BAIE D'AUTHIE NORD

Constations et doutes à propos des mesures effectuées
par le géomètre au niveau du secteur critique du bois de sapins.

Daniel MOITEL ADCMBA SOS Baie d'AUTHIE le 12 mars 2013

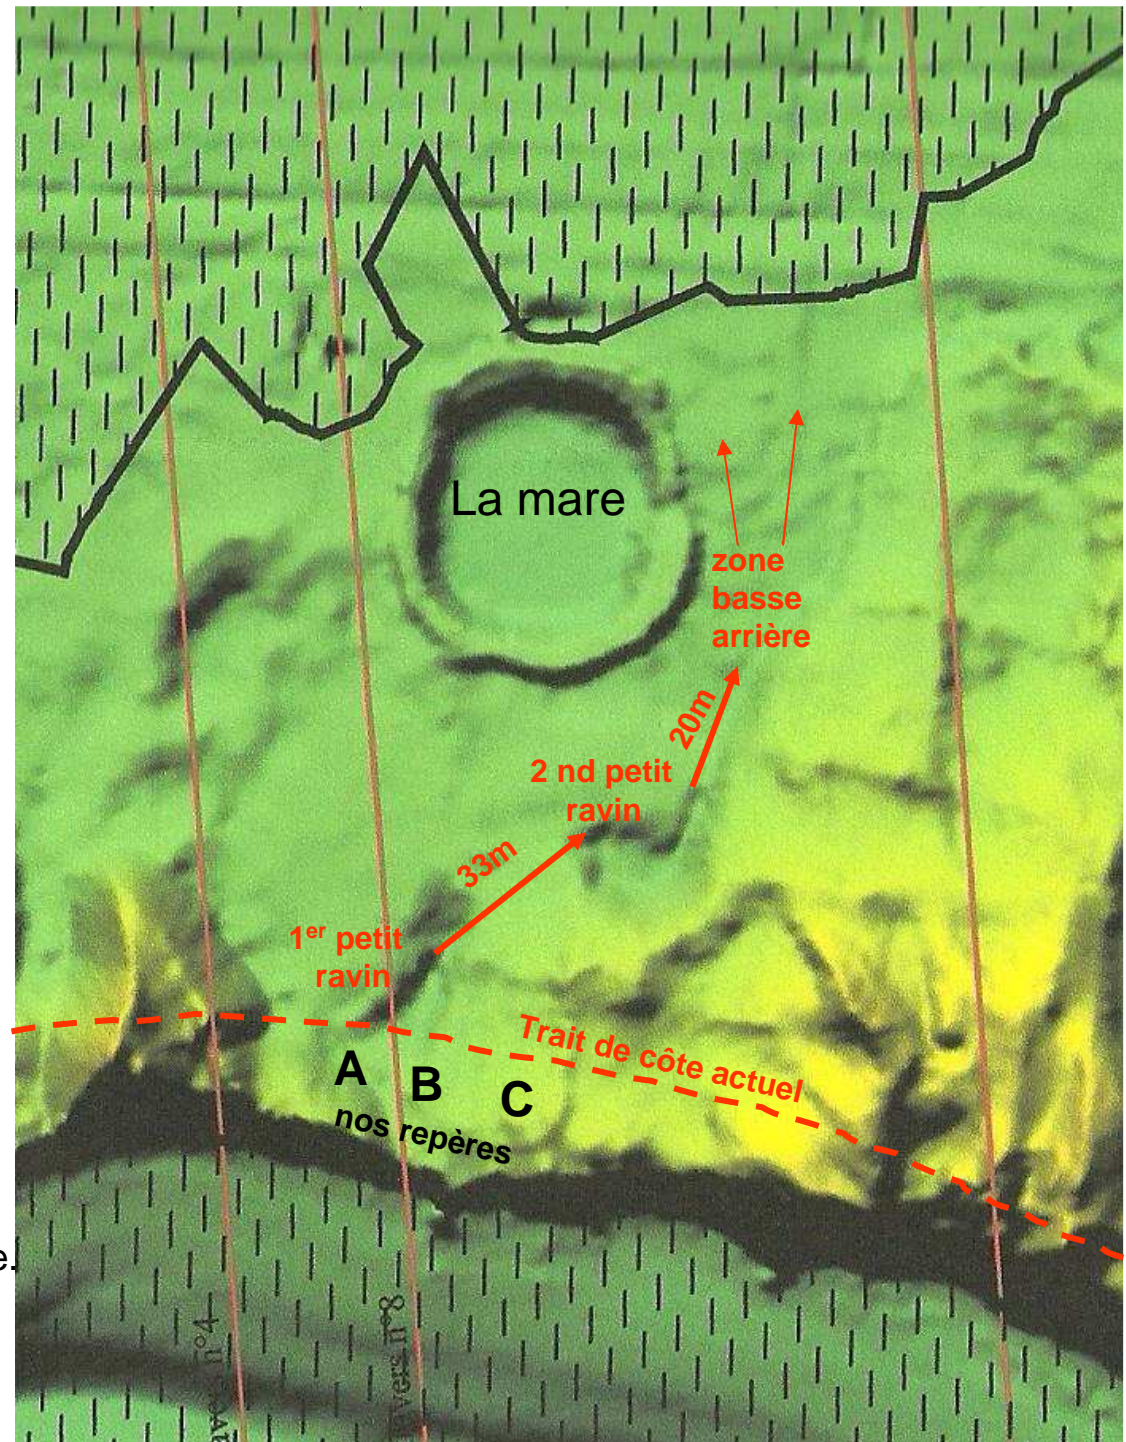
Remarques sur le profil actuel :

En arrière des repères A, B, C, on trouve d'abord un petit ravin dont le niveau est manifestement inférieur à celui du bord. *L'eau des vagues y retombe.*

On trouve ensuite un peu vers la droite un second petit ravin à la profondeur équivalente, situé à 33m, de fond à fond. La hauteur les séparant est la même que celle de toute la zone de gauche. Ensuite il existe une remontée d'une hauteur inférieure sur 20m env. avant d'atteindre la zone basse arrière définitive.

Si les géomètres nous ont donné à l'époque une profondeur de 120 m à 7m env. d'altitude au niveau du profil 8, celle-ci est inférieure aujourd'hui à 100m dans le même sens et d'à peu près la moitié en intermittence vers la droite de la mare.

Quand on voit la vitesse de l'érosion quand l'Authie revient vers le bord, il y a peu de marge.

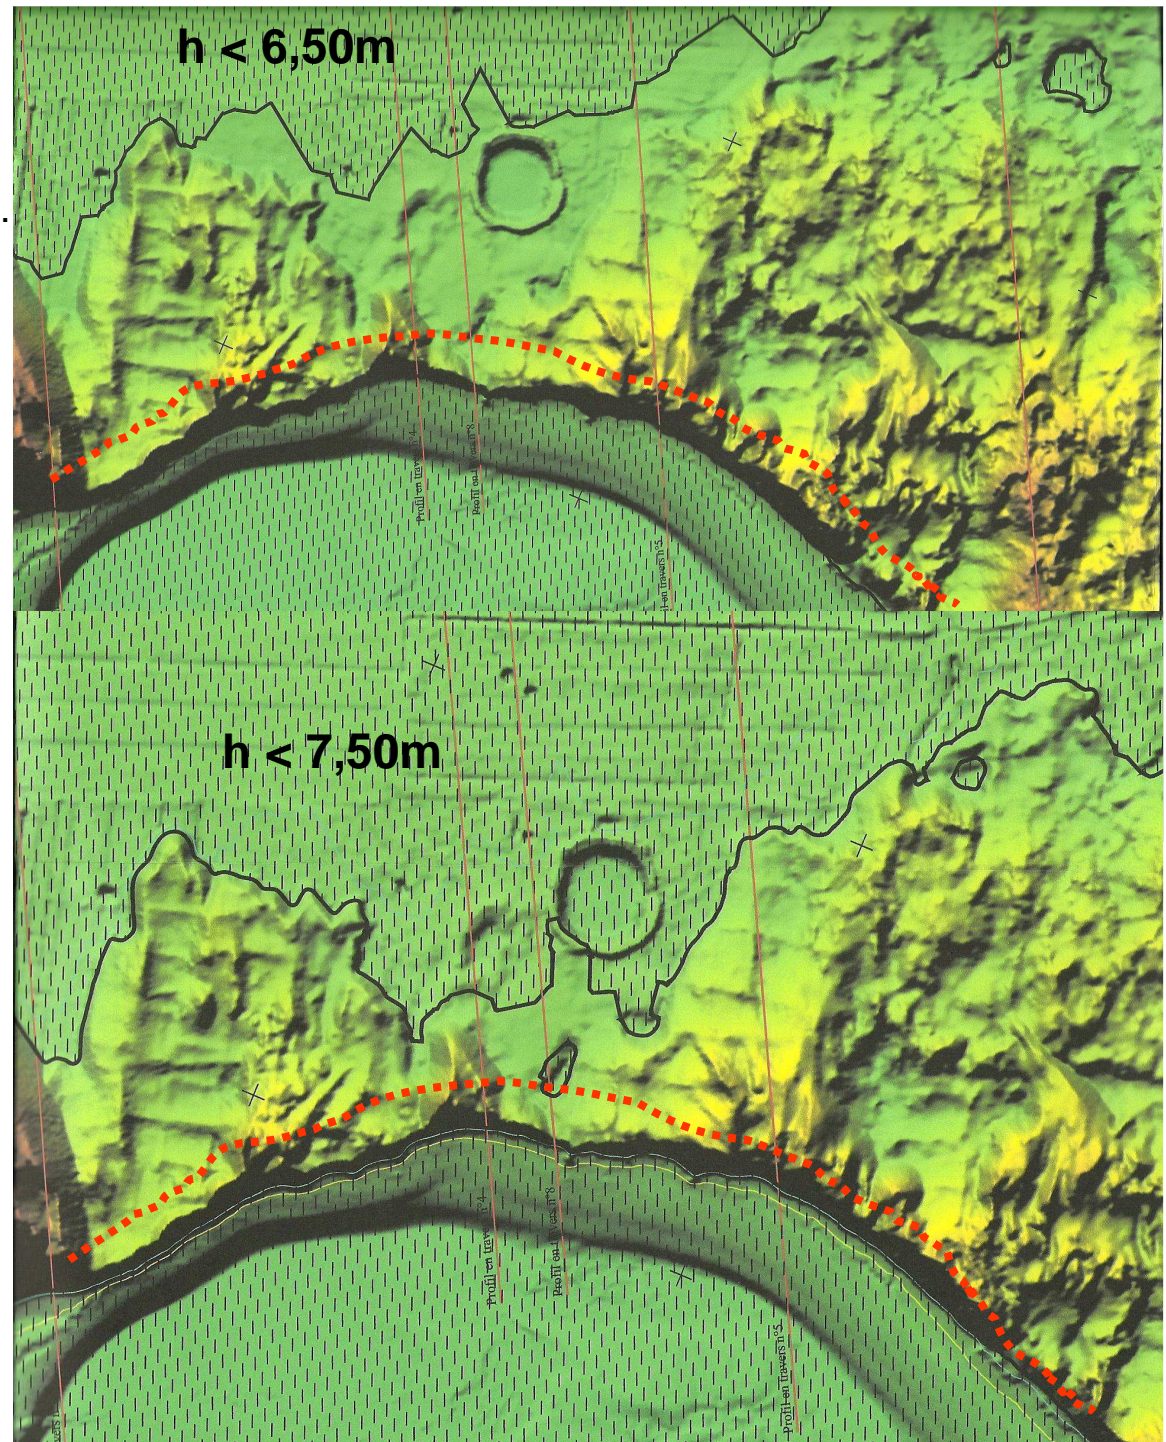
Ces deux cartes ont été produites à l'époque. La première reprend en hachuré les zones dont la hauteur est inférieure à 6,50m, la seconde, celles dont la hauteur est inférieure à 7,50m.

Il semble que le risque soit sous estimé dans la zone pré citée pour la hauteur de 6,50m. Ce que l'on peut constater sur place par rapport au niveau de l'estran (5m théoriquement) et ceux atteints périodiquement par la mer à marée haute permet d'en douter fortement quand on voit que les fonds des ravins sont d'évidence plus bas que le trait de côte.

Peut être faudrait-il s'en assurer

On peut certes remarquer qu'il ne s'agit que d'une partie limitée du secteur susceptible de laisser le passage des eaux vers la zone arrière mais il faut être aussi bien conscient du danger dans son intégralité et des facteurs potentiellement aggravants et le faire savoir.
